GFDZJBM14: 监理检查记录表

工程名称: 池州超威电力有限 5.98MW 屋顶分布式光伏发电项目

编号: CW17304-852-0202-008

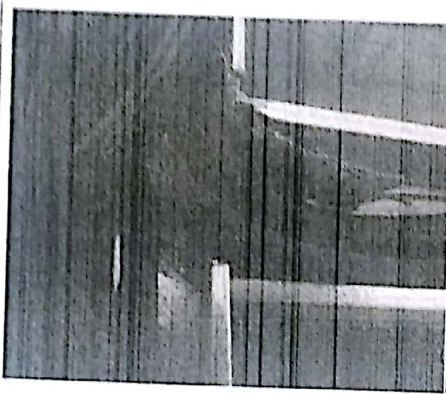
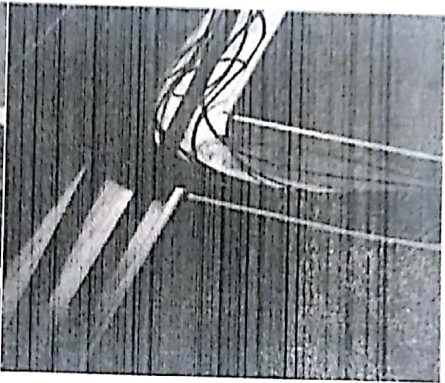
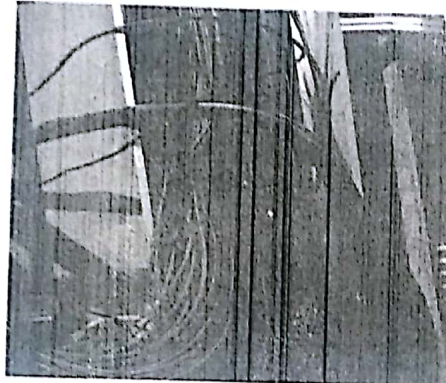
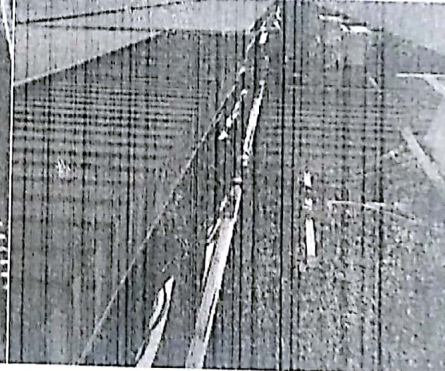
施工单位	电建集团贵州工程公司	监理单位	常州正衡电力工程监理有限公司
检查时间	2018 年 4 月 16 日	检查地点	厂区 2# 屋面
检查类型	☐ 巡视 ☐ 定期 ☒ 专项		
施工及检查情况简述	我监理部对现场电缆铺设进行检查		
存在问题	1. 各电缆转弯处未使用套管及胶垫, 易造成电缆皮划伤 2. 电缆桥架内电缆混杂, 未进行理顺绑扎好    		
整改要求	1. 对各电缆桥架内电缆转弯处进行铺设套管或橡胶垫 2. 各电缆转弯半径需满足规范要求 3. 电缆桥架内直流电缆与高压电缆进行区分, 并理顺绑扎好		
检查人	王通春 		
整改情况	已按排候整改 		
复查意见	经查, 桥架内电缆已绑扎理顺, 近存在未套 复查人: 王通春 日期: 2018.4.18
